RAPPORTO CONCLUSIVO VERIFICA PROGETTO DEFINITIVO/ ESECUTIVO PARTE PRIMA			 ISP N° 0023ISP Membro degli Accordi di Mutuo Riconoscimento EA, IAF e ILAC Signatory of EA, IAF and ILAC Mutual Recognitions Agreements		
	N. SV 23-1465-02	DATA: 28/01/2025	PAG. 1 di 100	MIV-0716	Ed. 07	Rev. 00

<p align="center">RAPPORTO CONCLUSIVO DI VERIFICA DEL PROGETTO DEFINITIVO/ESECUTIVO</p> <p align="center">ai sensi dell'articolo 26 del Decreto Legislativo n. 50 del 2016 s.m.i.</p> <p align="center">relativo all'intervento di:</p> <p align="center">PNRR-M4C1-I1.1 REALIZZAZIONE DI UN ASILO NIDO IN ZONA OMOGENEA C3 VIA LIVATINO. CUP I25E22000210006- FINANZIATO UE – NEXT GENERATION EU - Via Livatino – Porto Torres (SS)</p>

Lavori di:	Servizio di verifica PD - PE PNRR-M4C1-I1.1 REALIZZAZIONE DI UN ASILO NIDO IN ZONA OMOGENEA C3 VIA LIVATINO. CUP I25E22000210006- FINANZIATO UE –NEXT GENERATION EU				
Da eseguirsi in:	Via Livatino – Porto Torres (SS)				
Committente:	COMUNE DI PORTO TORRES – Area LL.PP.				
Importi					Progetto definitivo/esecutivo
	A		Importo lavori soggetti a ribasso (escluse opere complementari)		€ 1.721.913,69
	B		Oneri Sicurezza speciale non soggetti a ribasso		€ 72.996,55
	C		Spese

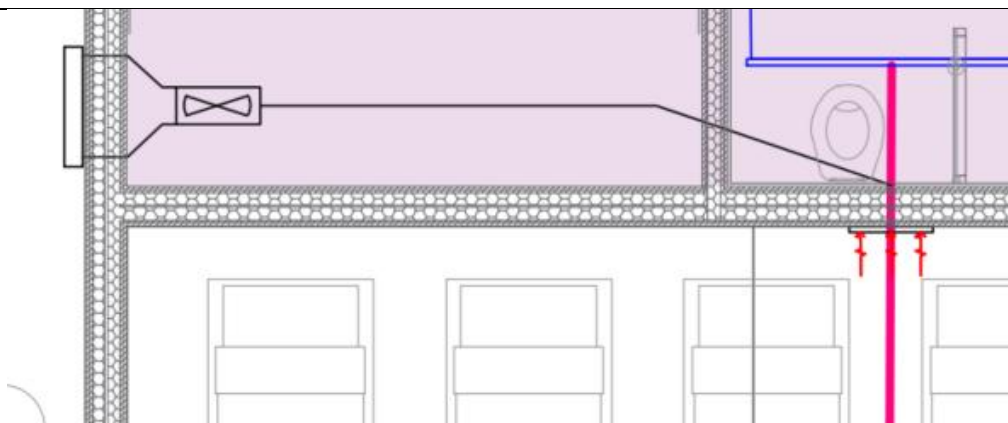
N. elaborato	Codice	Titolo		
77	MT104	Schema impianto di climatizzazione		
Note			Giudizio	NC47
<ol style="list-style-type: none"> Non è presente una tabella che indichi per ogni materiale: <ol style="list-style-type: none"> DN. diametro esterno. diametro interno. spessore della tubazione. Non sono indicati spessore e materiale degli isolamenti per le tubazioni presenti. In legenda alcune scritte risultano sovrapposte. Non viene indicato il passaggio delle tubazioni, o con una quota o con delle note (a pavimento, in controsoffitto...) Non sono presenti i valori delle portate d'aria immesse/estratte in/da ambiente. I 4 canali collegati ai recuperatori di calore (immissione, estrazione, espulsione, presa aria esterna) hanno lo stesso colore, dunque non si riescono a distinguere. Di questi canali manca anche indicazione della dimensione e della forma (rettangolare, circolare). Non viene indicata la potenza dei termoarredi presenti. Simbolo riportato di seguito non presente in legenda:

RE/NR	Riscontro dei progettisti			
<div>1. Si integra con le varie informazioni.</div> <div>2. Si indicano spessore e materiale degli isolamenti per le tubazioni presenti.</div> <div>3. Si modificano le scritte in legenda.</div> <div>4. Si inserisce nota con indicazione del passaggio delle tubazioni.</div> <div>5. Si aggiungono i valori delle portate d'aria.</div> <div>6. Si distinguono i 4 canali collegati ai recuperatori di calore (immissione, estrazione, espulsione, presa aria esterna) con colori diversi e si indica la loro dimensione e forma.</div> <div>7. Si aggiunge indicazione della potenza dei termoarredi presenti.</div> <div>8. Si aggiunge simbolo in legenda.</div>				
Valutazione di APAVE CERTIFICATION ITALIA srl			Giudizio	R
Rilievi risolti.				
Giudizio Finale			R

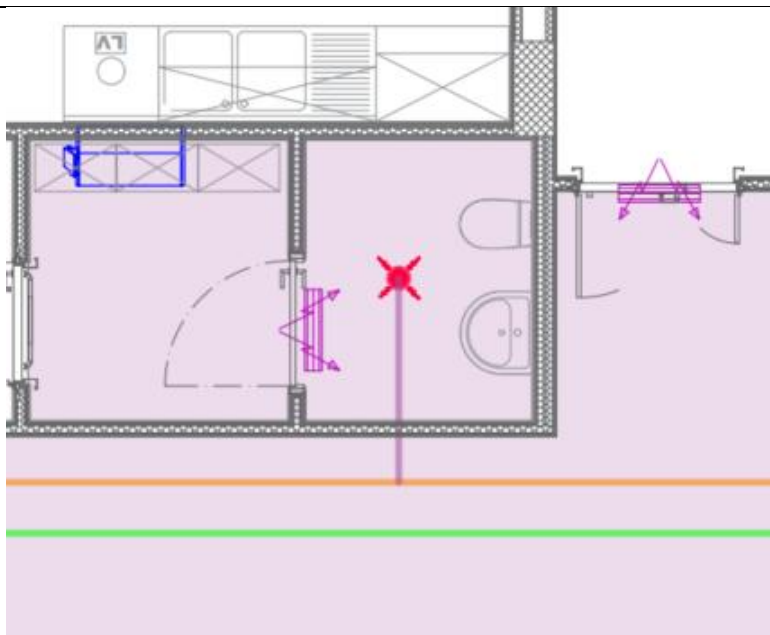
N. elaborato	Codice	Titolo		
77.1	MT105	Pianta schema impianto di ventilazione		
Note			Giudizio	NC61
<ol style="list-style-type: none"> 1. Non sono indicate le portate di estrazione per i diversi locali serviti dai singoli recuperatori, nè sono presenti serrande per la regolazione delle suddette portate. 2. Canale di ripresa proveniente da valvola di ripresa collegato direttamente a canale di espulsione del recuperatore.

RE/NR	Riscontro dei progettisti			
<p>1.Si riportano le portate per i vari ambienti serviti che coincidono con la portata di ogni recuperatore (800 mc/h), pertanto non sono necessarie le serrande di regolazione. I recuperatori di calore non sono modulanti in quanto ogni recuperatore di calore è a servizio di un singolo ambiente, pertanto la portata in entrata (pari a quella del recuperatore, ovvero 800 mc/h) è uguale a quella in uscita (uguale a 800 mc/h), quindi non si necessita di serrande di regolazione. A titolo esemplificativo se consideriamo l’ambiente dei semidivezzi, a cui servizio vi è il recuperatore da 800 mc/h, i bambini o si trovano nell’aula (zona giorno) o nella zona notte, per cui si tratta sempre della stessa portata.</p> <p>2.Si provvede a correggere il colore errato del canale.</p>				
Valutazione di APAVE CERTIFICATION ITALIA srl			Giudizio	R
<p>1. Vista la risposta del progettista si considera il rilievo risolto.</p> <p>2. Corretto nell’elaborato revisionato, si considera il rilievo risolto.</p>

N. elaborato	Codice	Titolo
83	IE003	Layout Impianto F.M. e Impianti Speciali
Note	Giudizio	NC53

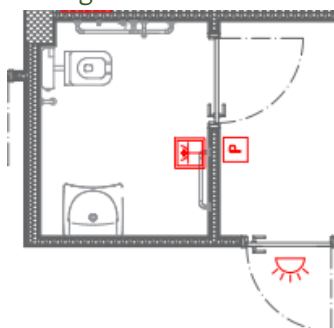
1. Mancano gli allacciamenti e le indicazioni riguardanti gli impianti meccanici (PDC, unità interne, recuperatori, termostati etc...).			
2. Manca il pulsante di sgancio generale.			
3. Elaborato privo di particolari costruttivi.			
RE/NR	Riscontro dei progettisti		
1. Si provvederà ad inserire le utenze degli impianti meccanici con le relative alimentazioni			
2. Sarà posizionato il pulsante di sgancio previsto ma non posizionato all'ingresso della struttura			
3. Saranno integrati i particolari costruttivi nell'elaborato			
Valutazione di APAVE CERTIFICATION ITALIA srl		Giudizio	NC53
1. Risolto			
2. Risolto			
3. Risolto			
NUOVE NOTE:			
4. Nel bagno disabili vicino alla centrale termica manca il pulsante a tirante di chiamata

5. In cucina sono presenti dei quadri "SQs1" che non hanno definizione nella legenda			
6. Non sono riportate note o indicazioni riguardanti l'installazione delle prese ad altezze diverse dai luoghi ordinari per la presenza di bambini come indicato in relazione tecnica			
RE/NR	Riscontro dei progettisti rev.01		
4.Si aggiunge pulsante.			
5.Si indicano in legenda, si tratta di sottoquadri di servizio con le prese.			
6.Si aggiungono indicazioni a riguardo.			
Valutazione di APAVE CERTIFICATION ITALIA srl		Giudizio	R
4. Risolto			
5. Risolto			
6. Risolto			
Visto l'elaborato revisionato trasmesso in data 21/01/2025 la non conformità si può considerare risolta.			
Giudizio Finale			R

N. elaborato	Codice	Titolo	
84	IE004	Layout Impianto illuminazione	
Note		Giudizio	OSS13

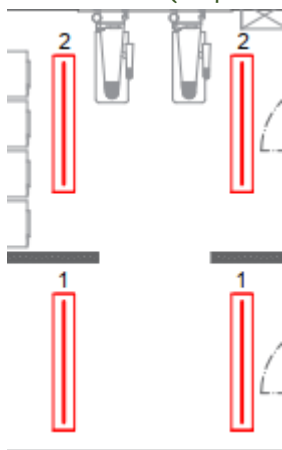
1. Alcuni simboli (corpi illuminanti) utilizzati non hanno corrispondenza nella legenda

2. Elaborato privo di particolari costruttivi.

4.5. Si provvede a modificare quanto segnalato.		
Valutazione di APAVE CERTIFICATION ITALIA srl	Giudizio	R
Visto l'elaborato revisionato, si considera il rilievo risolto		
Giudizio Finale		R

NC64

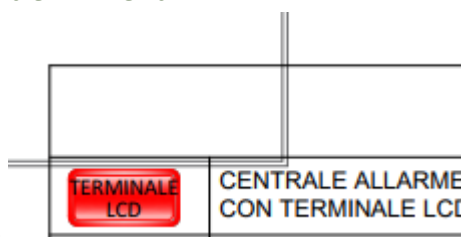
1. Il codice dell'elaborato indicato nel cartiglio è IE008 e non IE010

2. La legenda si sormonta con la planimetria
3. Lo schema non è completo di tutti i componenti del sistema, è uno schema generico e non specifico come richiesto dalla UNI 9795
4. Lo schema non riporta i codici univoci di ogni componente del sistema
5. La planimetria non riporta i codici univoci di ogni componente del sistema

RE/NR	Riscontro dei progettisti
1.	Si modifica codice nell'elaborato.
2.	Si modifica quanto segnalato.
3.	Si aggiunge schema specifico come segnalato e come richiesto dalla UNI 9795.
4.	Sono stati aggiunti codici univoci per ogni componente del sistema.
5.	Sono stati aggiunti codici univoci per ogni componente del sistema.
6.	Si tratta di un unico loop.
7.	Si modifica cavo.
8.	Si aggiungono sezioni.
